RESOLUCIÓN N° 002092 (24 SEP. 2024)

“Por la cual se resuelven unos recursos de reposición interpuestos en contra de la Resolución 1351 del 5 de julio de 2024 y se toman otras determinaciones”

Por medio de la Resolución 1351 del 5 de julio de 2024, esta Autoridad Nacional autorizó la modificación de la Licencia Ambiental otorgada mediante Resolución 1326 del 05 de agosto de 2020 (modificación 1 de la Licencia Ambiental del proyecto UPME 01 de 2013 (Soacha – Tequendama).

Figura 1 Ubicación de la plaza de tendido 2 sobre la unidad de cobertura de otros cultivos transitorios

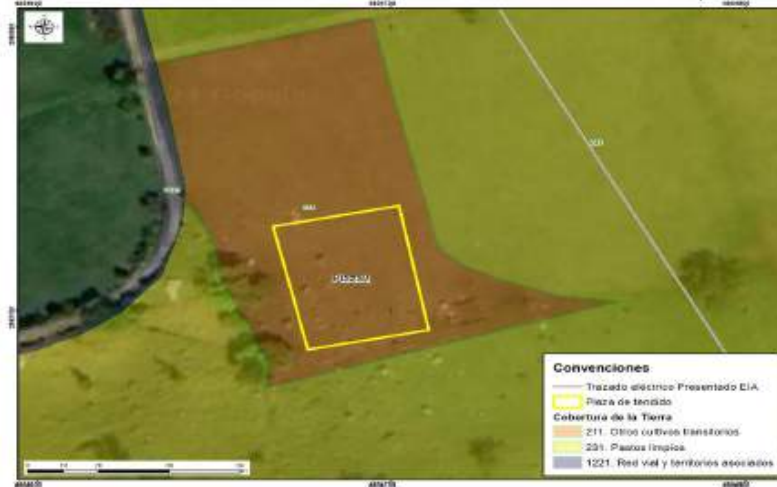
Conforme lo establecido en la zonificación del DMI, adoptada en la Resolución 1596 del 2 de junio de 2006, la plaza de tendido 2 se ubica dentro en una zona de producción y subzona agroforestal sostenible y una zona de protección absoluta. No obstante, tal y como se referenció en el complemento al EIA, dicha área se encuentra dentro de una cobertura de cultivos transitorios (Ver Figura 1 y Fotografía 1), razón por la cual, no es necesario realizar mantenimiento tipo rocería o aprovechamiento forestal. Al no realizarse estas intervenciones no se afectarán los valores de conservación de estas zonas establecidos en la zonificación del área protegida, según se observan en las siguientes imágenes:

Figura 3 Coberturas Plaza de tendido 9

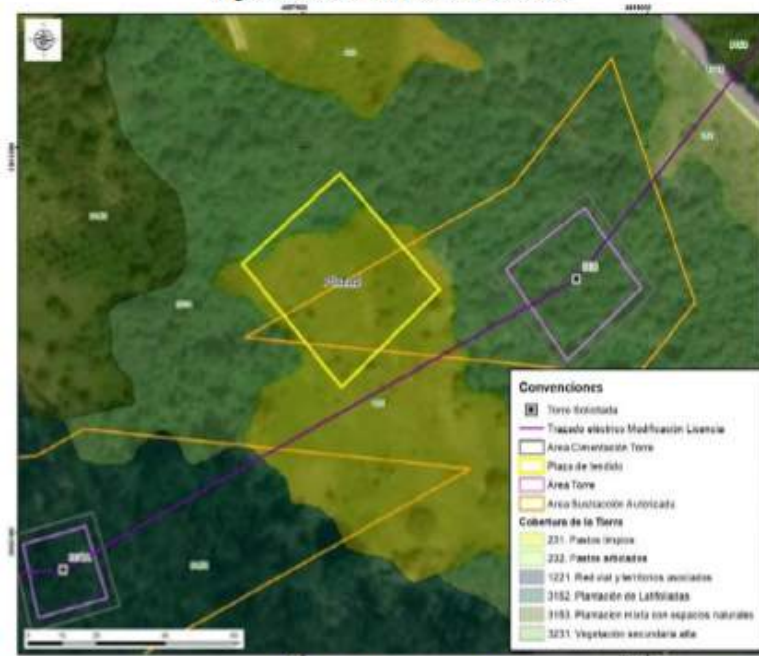
En las siguientes figuras se presenta la cobertura actual de la plaza de tendido y el área donde se localiza:

Figura 12 Ingreso Acc-307 a torre 307

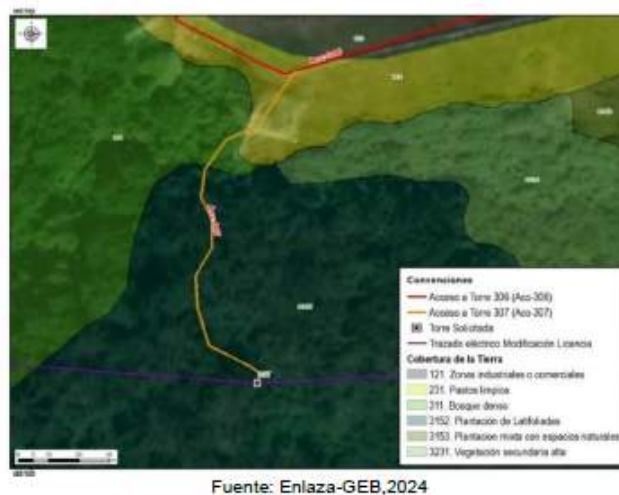
Para llegar al ingreso al acceso acc-307 se inicia en el carreteable privado de la subestación acc-306 por aproximadamente 110 m, el cual se ubica sobre una cobertura de zonas industriales o comerciales. Posteriormente, se continua sobre un camino con cobertura de pastos limpios, bordeando el cerramiento de la subestación por aproximadamente 300 m km hasta llegar al ingreso del acceso acc-307 correspondiente al sendero existente de cobertura de bosque denso y de plantación latifoliadas por aproximadamente 130.49 m hasta llegar al sitio de la torre 307, como se observa en las figuras 1

Respecto a la discrepancia entre lo mencionado en el capítulo 3 del complemento del EIA y lo presentado en el MAG sobre la rocería planteada, se aclara que no se realizarán actividades de mantenimiento tipo rocería, teniendo en cuenta las características mencionadas anteriormente, por lo tanto, la diferencia obedeció a un error involuntario.

Figura 18 Cobertura Acc-307^a

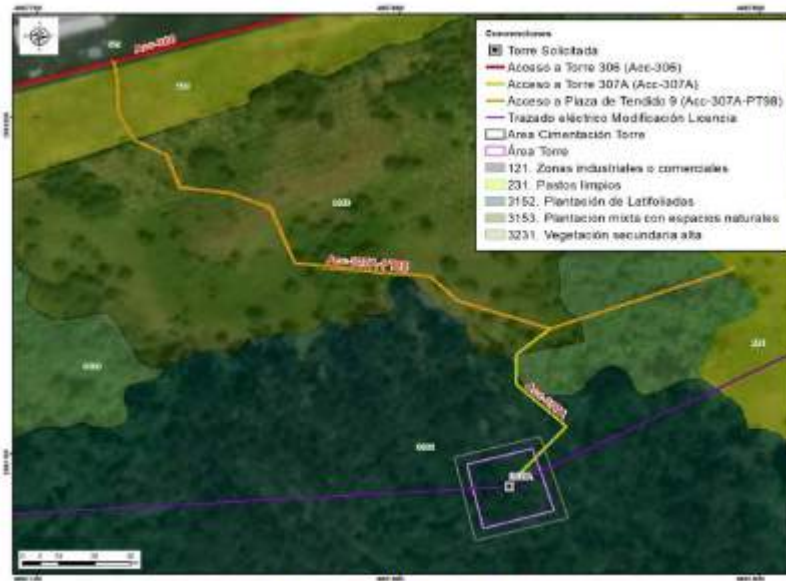
Para llegar al ingreso del acceso ACC-307A se inicia en el carreteable privado de la subestación ACC-306 por aproximadamente 110 m, el cual se ubica sobre una cobertura de zonas industriales o comerciales. Posteriormente, se continúa sobre el camino con cobertura de pastos limpios bordeando el cerramiento de la subestación por aproximadamente a 140 m. En este punto se toma el camino/sendero existente Acc-307A-PT98 ubicado en cobertura de plantación mixta con espacios naturales, el cual se recorre por 170 metros aproximadamente hasta el ingreso del camino/sendero existente Acc-307A ubicado en cobertura mixta con espacios naturales y plantación de latifoliadas hasta llegar al sitio de la torre 307A, como se observa en las siguientes figuras. Las condiciones del acceso, tanto para el carreteable como para el camino/ sendero, no requieren adecuaciones como actividades de mantenimiento tipo rocería, toda vez que los árboles en el trayecto final son altos, y no se observan arbustos que obstruyan el ingreso para el paso del personal y materiales, como se observa en la Fotografía 11:

Figura 34 Acc-312 en la zonificación y sub-zonificación del DMI

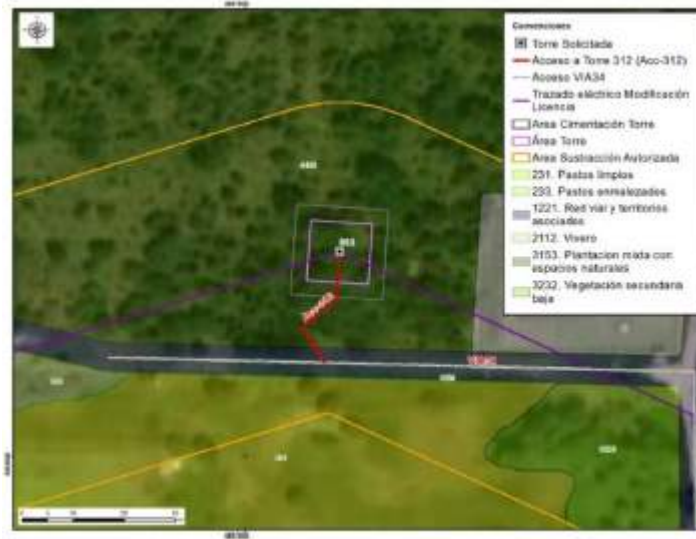
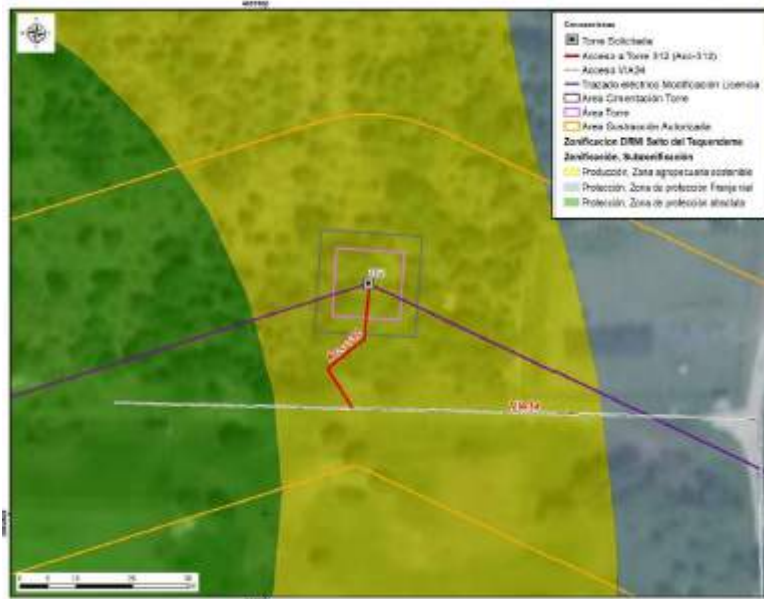
El camino/sendero ACC-312 se encuentra sobre cobertura de plantación mixta con espacios naturales, en el cual no es necesario tramitar el permiso de aprovechamiento forestal. Por el tipo de cobertura, tampoco se requieren actividades de mantenimiento tipo rocería, pues las características de la vegetación del acceso y el ingreso de los materiales y equipos para la construcción y montaje de la torre 312 se realizará de manera peatonal, como se menciona en la tabla 3-8 Descripción de accesos a sitios de torre del capítulo 3. Descripción del proyecto del complemento del EIA. Asimismo, la longitud es de aproximadamente 26.50m hasta el sitio de torre, razón por la cual, no se justifica un

Adicionalmente, el camino/sendero se encuentra en zona de producción y subzona de agropecuaria sostenible acorde con lo establecido en la zonificación del DMI, adoptada en la Resolución 1596 del 2 de junio de 2006, por lo tanto, las actividades de construcción y el uso del acceso son puntuales sin que se generen impactos dentro de los objetos, usos, zonificación y valor de conservación del área protegida asociada al DMI de los Recursos Naturales Sector Salto del Tequendama – Cerro de Manjui, tal y como se evidencia en la siguiente figura.

Figura 1 Área de influencia total para el proyecto

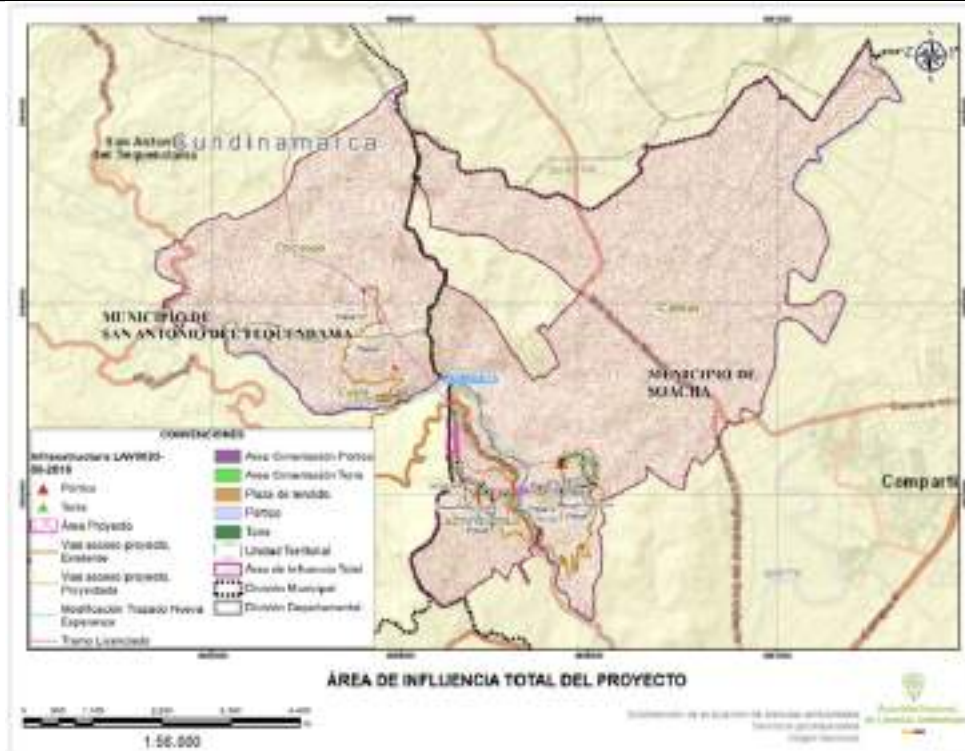
Frente a lo expuesto el Equipo Evaluador Ambiental de la ANLA, realizó la verificación de la información considerada en el concepto técnico 4703 del 05 de julio de 2024 que sirvió de sustento para emitir la Resolución 1351 del 5 de julio de 2024, en el cual señala que el área de influencia total del proyecto incorpora las Veredas San Francisco y Canoas en jurisdicción del municipio de Soacha; y veredas Cúcio y Chicaque en el municipio de San Antonio del Tequendama, como se presenta en la siguiente figura:
